2018년도 문화재위원회

제1차 건축문화재분과위원회 회의록

- ▣ 회의일시 : 2018. 1. 18(목), 14:00 ~ 18:00
- ▣ 장 소 : 국립고궁박물관 회의실
- ▣ 출석위원 : 김봉렬, 김지민, 이정수, 이찬희, 이호열,
임영애, 전봉희, 주상희(정현), 천득염, 홍성걸
(이상 10명)
- ▣ 심의내용 및 의결사항 : 이하 자료와 같음

[붙임] 보물 제1942호 “화성 용주사 대웅보전” 주변 건축행위 등에 관한 허용기준

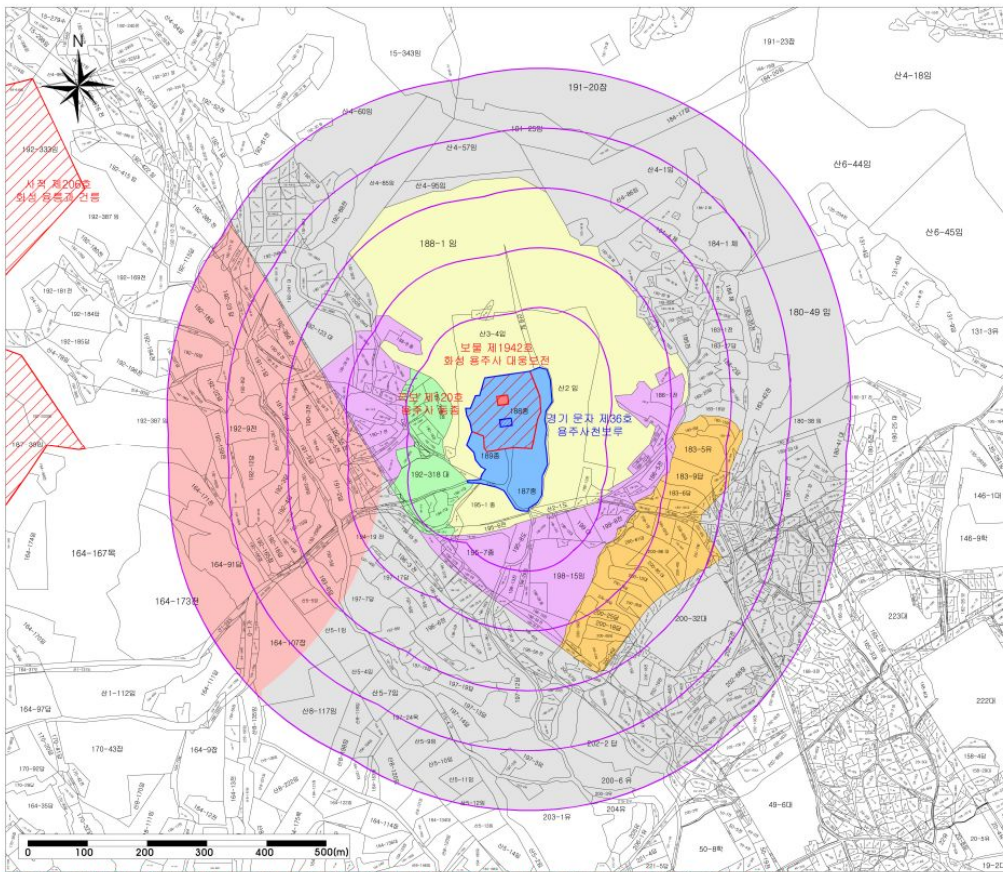
- ○ ○ ○ (2017.09.25 / 문화재전문위원)
 - 용주사 동남측 150m~300m에 걸쳐있는 자연녹지지역은 사찰 진출입로에 해당하고 전면 좌측부로 시각적 환경에 영향을 미치므로 구역을 추가설정

하여 평지붕 11m이하, 경사지붕 15m이하로 강화 조정하는 것이 좋을 것으로 판단됨.

- 용주사 북측 및 북동측 영역을 개별심의 구역으로 보호하고 문화재 보호 구역 경계 100m 이내의 동측 영역을 2구역과 남측 현존 건축물의 높이와 조망권의 보호 등을 고려한 3구역 설정에 따른 계획은 전체적으로 볼 때 문화재의 역사문화환경을 잘 보호하고자 하는 기획안으로, 제시된 문화재 허용기준안과 같이 반영하여 실시되어도 무리함이 없다고 보임.

- 사찰 전면부 경관을 고려하여 현 3구역을 일부 2구역으로 조정토록 함.

▣ 보물 제86호 “강릉 굴산사지 당간지주” 주변 건축행위 등에 관한 허용기준

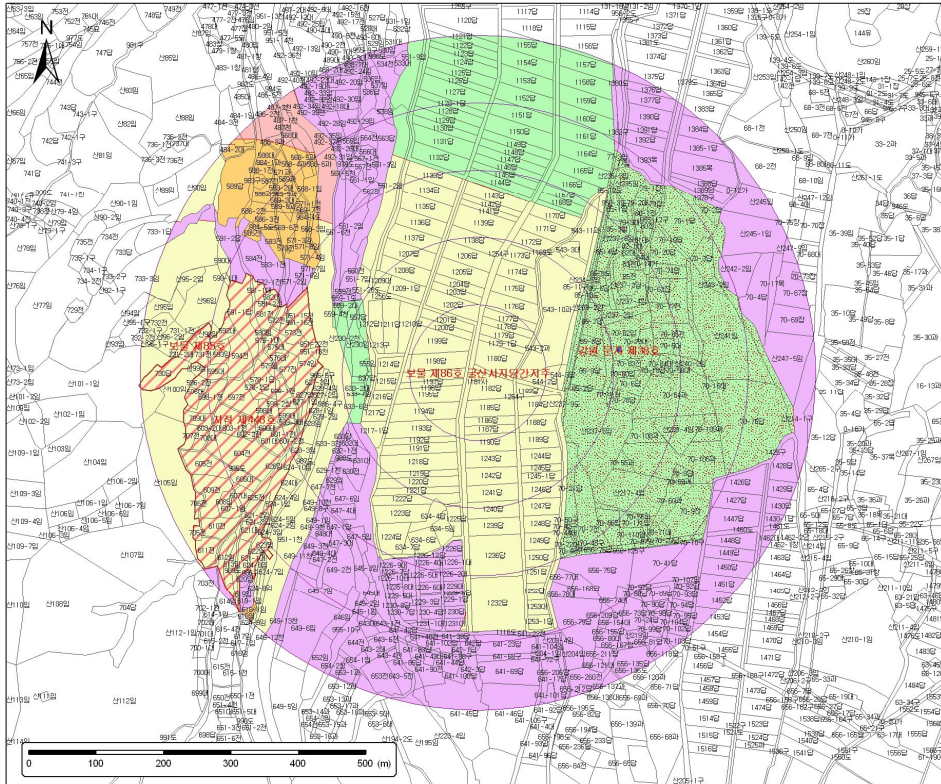
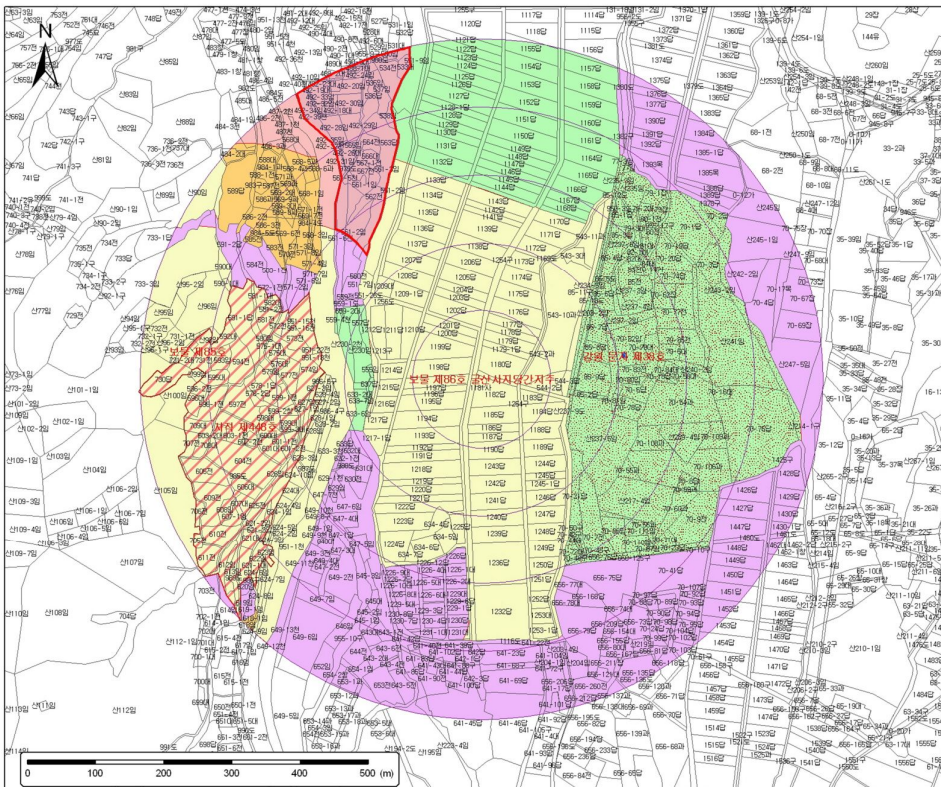
- 사적(강릉 골산사지) 허용기준과 일치하지 않는 부분을 조정

구 분	허 용 기 준		비고
	평지붕	경사지붕(3:10 이상)	
제1구역	○ 개별심의		
제2구역	○ 최고높이 5m 이하	○ 최고높이 7.5m 이하	
제2-1구역	○ 최고높이 5m 이하	○ 최고높이 7.5m 이하	건설공사 시 관련 전문가 입회조사
제3구역	○ 최고높이 8m 이하	○ 최고높이 12m 이하	
제4구역	○ 최고높이 11m 이하	○ 최고높이 15m 이하	
제5구역	○ 국토의 계획 및 이용에 관한 법률, 건축법 등 관련 법령에 따라 처리 - 고시일을 기준으로 영향검토구역 내에서 관계법령(도시계획 또는 지방 자치단체조례 등 포함)이 변경될 경우 문화재에 미치는 영향을 고려하 여 현상변경허용기준을 재조정토록 함.		
공동사항	<ul style="list-style-type: none"> ○ 영향검토구역 내의 기존건축물은 개·보수 가능 ○ 건축물 최고높이 32m 이상 건축물은 개별 심의 ○ 문화재 보호구역으로부터 200m 이내 지역에서 한 변의 길이 25m, 건 축면적 330㎡ 초과 건물은 개별심의(단, 허용기준이 최고높이를 기준으 로 평지붕 8m, 경사지붕 12m 이하인 구역에 한함) ○ 문화재와 조화되는 명도와 채도가 낮은 색상 권장(예 : 지붕 색상 - 회 색, 밤색 등). 원색 계열의 색상은 사용제한. 재질은 빛이 반사되지 않 는 재료 권장. ○ 위험물 저장 및 처리시설, 자원순환 관련시설(고물상, 폐기물 처분시설), 동물 및 식물 관련 시설(축사, 도축장, 도계장) 등 이와 유사한 시설은 개별심의 ○ 높이 3m 이상의 절·성토를 수반하거나, 높이 3m 이상의 법면, 석축, 옹 벽이 발생하는 경우는 개별 심의함.(지하층의 절토는 제외, 지반선의 높 이산정 기준은 건축법에 따름) ○ 건축물 최고높이는 옥탑, 계단탑, 승강기탑, 망루, 장식탑 등 기타 이와 유사한 것을 포함. ○ 고시된 허용기준의 범위를 초과하여 행하여지는 건설공사는 개별심의 ○ 도로, 교량 등 이와 유사한 시설물의 신설 및 확장은 개별심의

▣ 보물 제355호 “홍성 신경리 마애여래입상” 주변 건축행위 등에 관한 허용기준

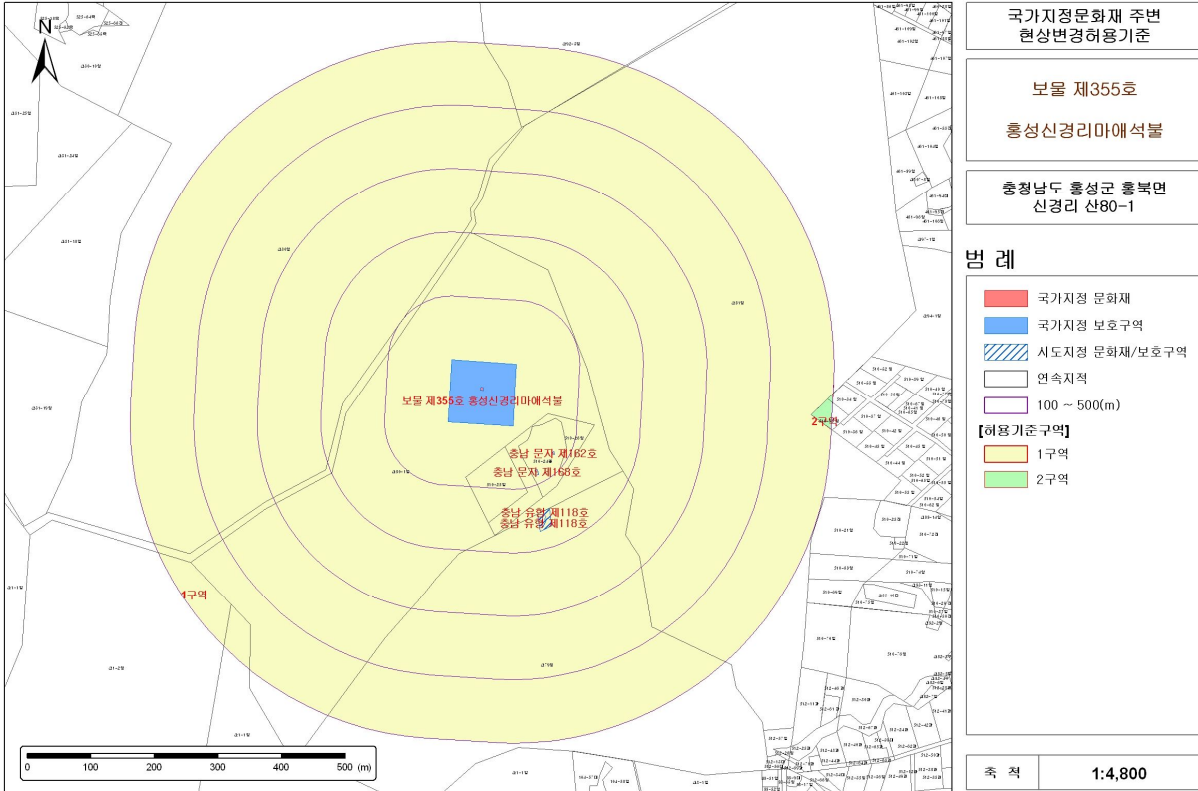
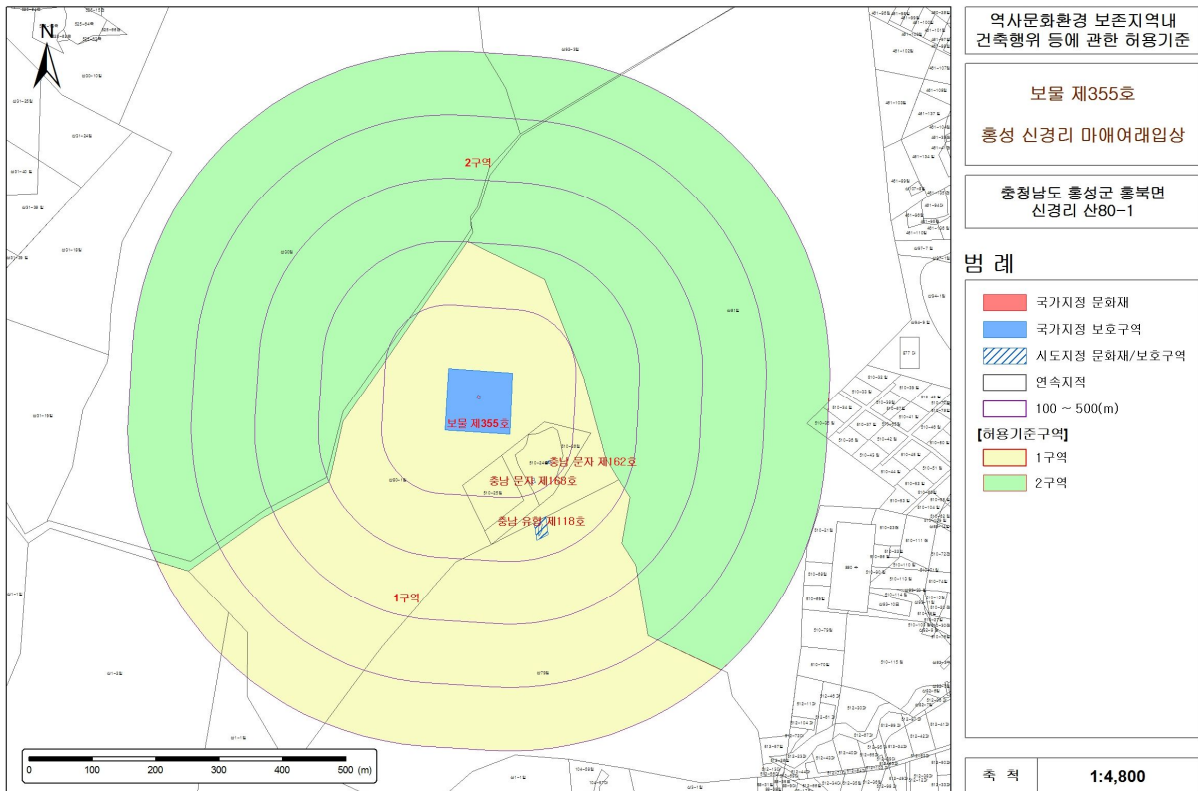
- 문화재(보호)구역 경계로부터 일정 지역을 제외한 나머지 지역은 국계법 등 관련법에 의해 처리하는 구역으로 조정

구 분	허 용 기 준		비 고
	평지붕	경사지붕(3:10 이상)	
제1구역	○ 개별심의		
제2구역	○ 국토의 계획 및 이용에 관한 법률, 건축법 등 관련 법령에 따라 처리 - 고시일을 기준으로 영향검토구역 내에서 관계법령(도시계획 또는 지방자치단체조례 등 포함)이 변경될 경우 문화재에 미치는 영향을 고려하여 현상변경허용기준을 재조정토록 함.		
공통 사항	<ul style="list-style-type: none"> ○ 영향검토구역 내의 기존건축물은 개·보수 가능 ○ 건축물 최고높이 32m 이상 건축물은 개별 심의 ○ 문화재 보호구역으로부터 200m 이내 지역에서 한 변의 길이 25m, 건축면적 330㎡ 초과 건물은 개별심의(단, 허용기준이 최고높이를 기준으로 평지붕 8m, 경사지붕 12m 이하인 구역에 한함) ○ 문화재와 조화되는 명도와 채도가 낮은 색상 권장(예 : 지붕 색상 - 회색, 밤색 등). 원색 계열의 색상은 사용제한. 재질은 빛이 반사되지 않는 재료 권장. ○ 위험물 저장 및 처리시설, 자원순환 관련시설(고물상, 폐기물 처분시설), 동물 및 식물 관련 시설(축사, 도축장, 도계장) 등 이와 유사한 시설은 개별 심의 ○ 높이 3m 이상의 절·성토를 수반하거나, 높이 3m 이상의 법면, 석축, 옹벽이 발생하는 경우는 개별 심의함.(지하층의 절토는 제외, 지반선의 높이산정 기준은 건축법에 따름) ○ 건축물 최고높이는 옥탑, 계단탑, 승강기탑, 망루, 장식탑 등 기타 이와 유사한 것을 포함. ○ 고시된 허용기준의 범위를 초과하여 행하여지는 건설공사는 개별심의 ○ 도로, 교량 등 이와 유사한 시설물의 신설 및 확장은 개별심의

▣ 보물 제1324호 “시흥 소래산 마애보살입상” 주변 건축행위 등에 관한 허용기준

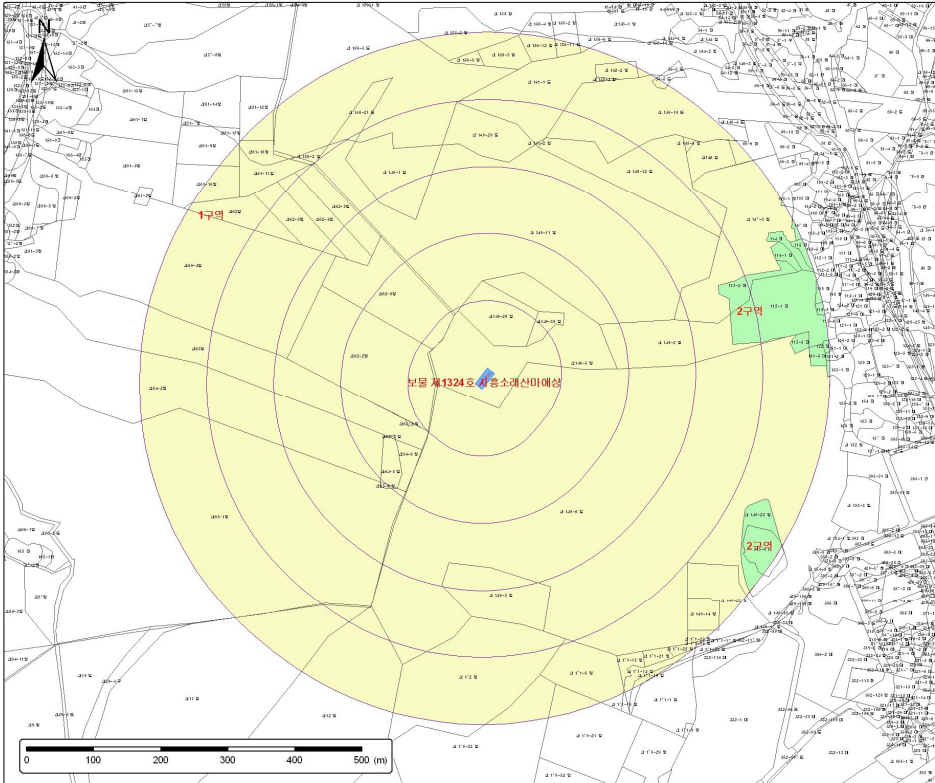
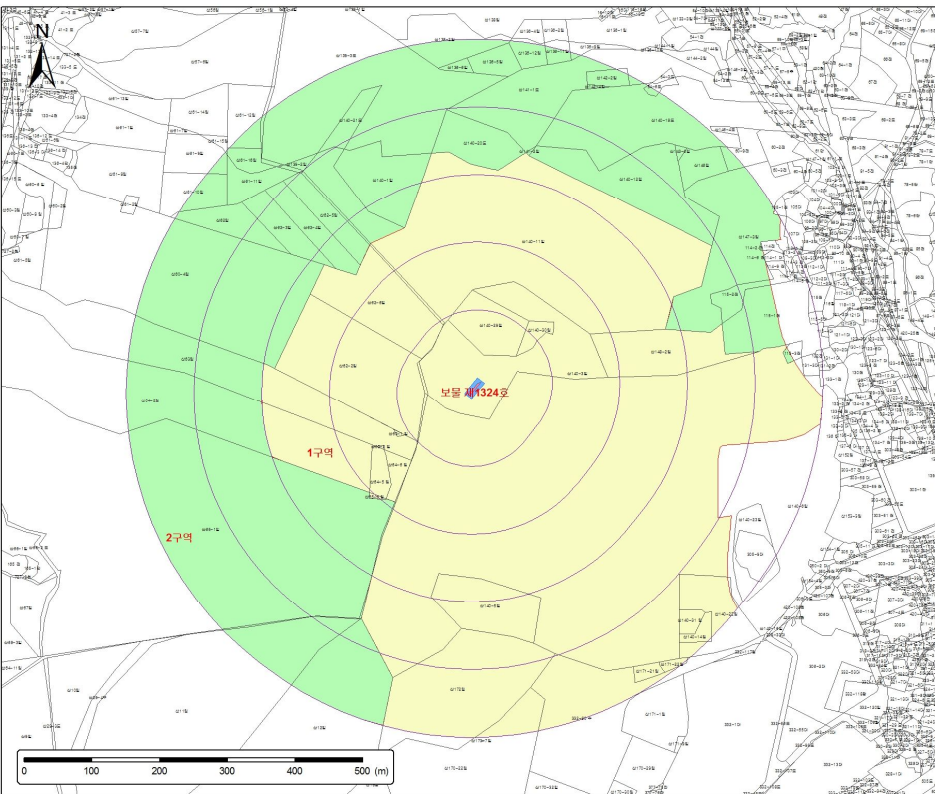
- 지자체 조정안에 따라 구역을 조정

구 분	허 용 기 준		비 고
	평지붕	경사지붕(3:10 이상)	
제1구역	○ 개별심의		
제2구역	○ 국토의 계획 및 이용에 관한 법률, 건축법 등 관련 법령에 따라 처리 - 고시일을 기준으로 영향검토구역 내에서 관계법령(도시계획 또는 지방자치단체조례 등 포함)이 변경될 경우 문화재에 미치는 영향을 고려하여 현상변경허용기준을 재조정토록 함.		
공동사항	<ul style="list-style-type: none"> ○ 영향검토구역 내의 기존건축물은 개·보수 가능 ○ 건축물 최고높이 32m 이상 건축물은 개별 심의 ○ 문화재 보호구역으로부터 200m 이내 지역에서 한 변의 길이 25m, 건축면적 330㎡ 초과 건물은 개별심의(단, 허용기준이 최고높이를 기준으로 평지붕 8m, 경사지붕 12m 이하인 구역에 한함) ○ 문화재와 조화되는 명도와 채도가 낮은 색상 권장(예 : 지붕 색상 - 회색, 밤색 등). 원색 계열의 색상은 사용제한. 재질은 빛이 반사되지 않는 재료 권장. ○ 위험물 저장 및 처리시설, 자원순환 관련시설(고물상, 폐기물 처분시설), 동물 및 식물 관련 시설(축사, 도축장, 도계장) 등 이와 유사한 시설은 개별 심의 ○ 높이 3m 이상의 절·성토를 수반하거나, 높이 3m 이상의 법면, 석축, 옹벽이 발생하는 경우는 개별 심의함.(지하층의 절토는 제외, 지반선의 높이산정 기준은 건축법에 따름) ○ 건축물 최고높이는 옥탑, 계단탑, 승강기탑, 망루, 장식탑 등 기타 이와 유사한 것을 포함. ○ 고시된 허용기준의 범위를 초과하여 행하여지는 건설공사는 개별심의 ○ 도로, 교량 등 이와 유사한 시설물의 신설 및 확장은 개별심의

▣ 보물 제1575호 “성주향교 대성전 및 명륜당” 주변 건축행위 등에 관한 허용기준

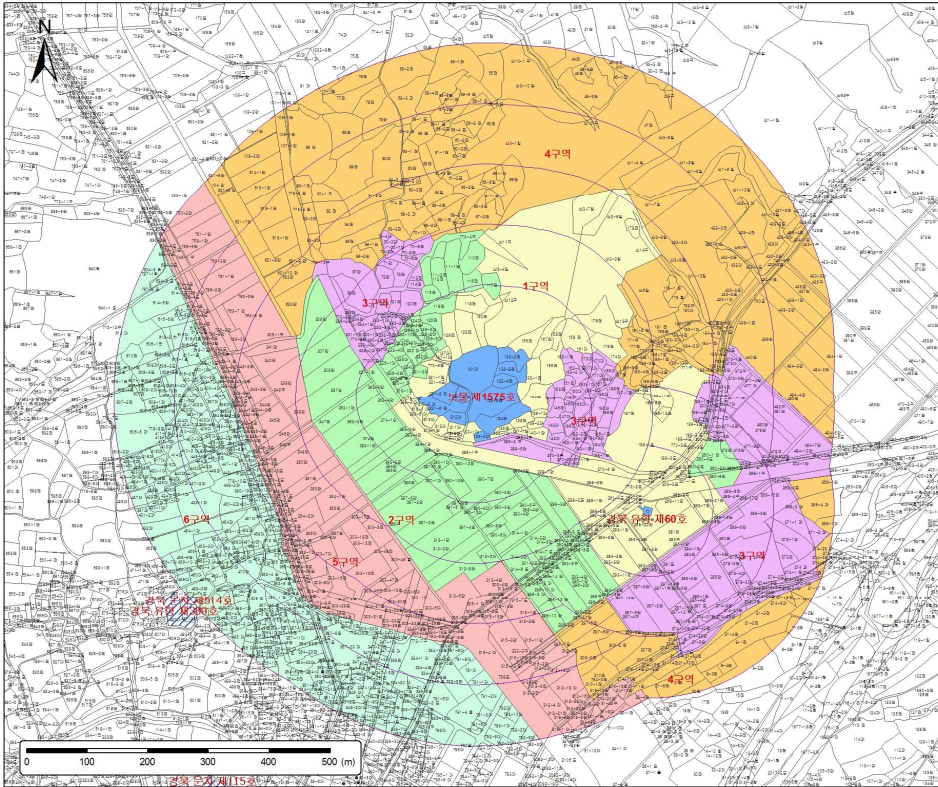
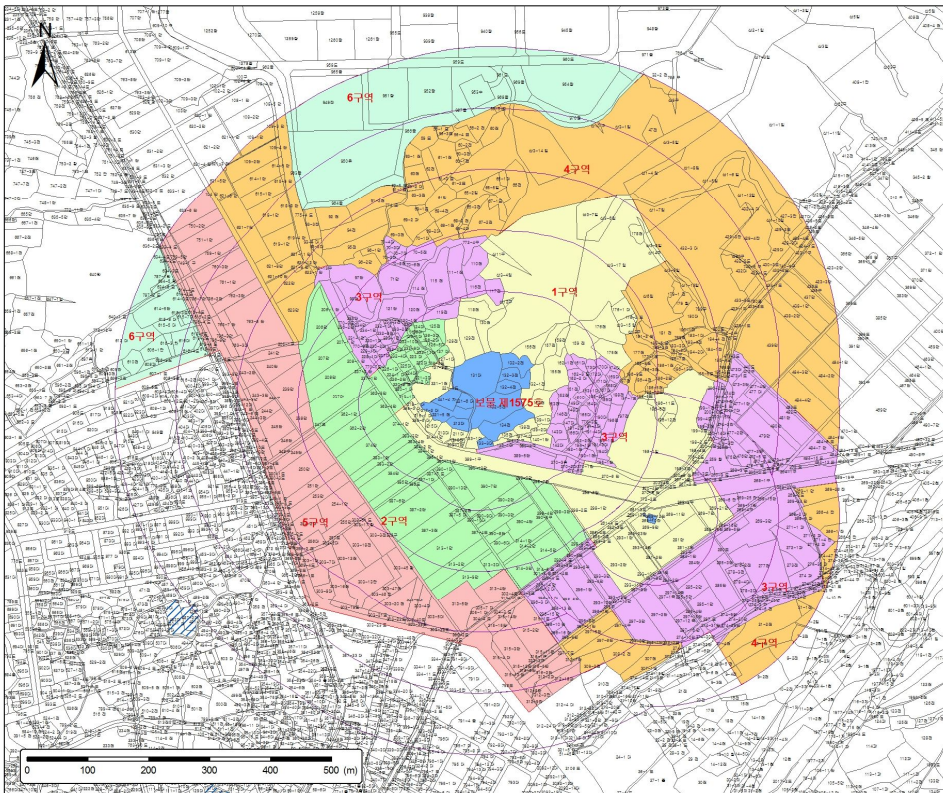
- 동방사지 7층석탑 200m를 벗어나는 지역은 소로를 기준으로 조정하고, 주상공 지역 제외

구 분	허 용 기 준		비고
	평지붕	경사지붕(3:10 이상)	
제1구역	○ 개별심의		
제2구역	○ 개별심의	○ 최고높이 7.5m 이하	
제3구역	○ 최고높이 8m 이하	○ 최고높이 12m 이하	
제4구역	○ 최고높이 11m 이하	○ 최고높이 15m 이하	
제5구역	○ 최고높이 14m 이하	○ 최고높이 18m 이하	
제6구역	○ 국토의 계획 및 이용에 관한 법률, 건축법 등 관련 법령에 따라 처리 - 고시일을 기준으로 영향검토구역 내에서 관계법령(도시계획 또는 지방자치단체조례 등 포함)이 변경될 경우 문화재에 미치는 영향을 고려하여 현상변경허용기준을 재조정토록 함.		
공통사항	<ul style="list-style-type: none"> ○ 영향검토구역 내의 기존건축물은 개·보수 가능 ○ 건축물 최고높이 32m 이상 건축물은 개별 심의 ○ 문화재 보호구역으로부터 200m 이내 지역에서 한 변의 길이 25m, 건축면적 330㎡ 초과 건물은 개별심의(단, 허용기준이 최고높이를 기준으로 평지붕 8m, 경사지붕 12m 이하인 구역에 한함) ○ 문화재와 조화되는 명도와 채도가 낮은 색상 권장(예 : 지붕 색상 - 회색, 밤색 등). 원색 계열의 색상은 사용제한. 재질은 빛이 반사되지 않는 재료 권장. ○ 위험물 저장 및 처리시설, 자원순환 관련시설(고물상, 폐기물 처분시설), 동물 및 식물 관련 시설(축사, 도축장, 도계장) 등 이와 유사한 시설은 개별심의 ○ 높이 3m 이상의 절·성토를 수반하거나, 높이 3m 이상의 법면, 석축, 옹벽이 발생하는 경우는 개별 심의함.(지하층의 절토는 제외, 지반선의 높이산정 기준은 건축법에 따름) ○ 건축물 최고높이는 옥탑, 계단탑, 승강기탑, 망루, 장식탑 등 기타 이와 유사한 것을 포함. ○ 고시된 허용기준의 범위를 초과하여 행하여지는 건설공사는 개별심의 ○ 도로, 교량 등 이와 유사한 시설물의 신설 및 확장은 개별심의
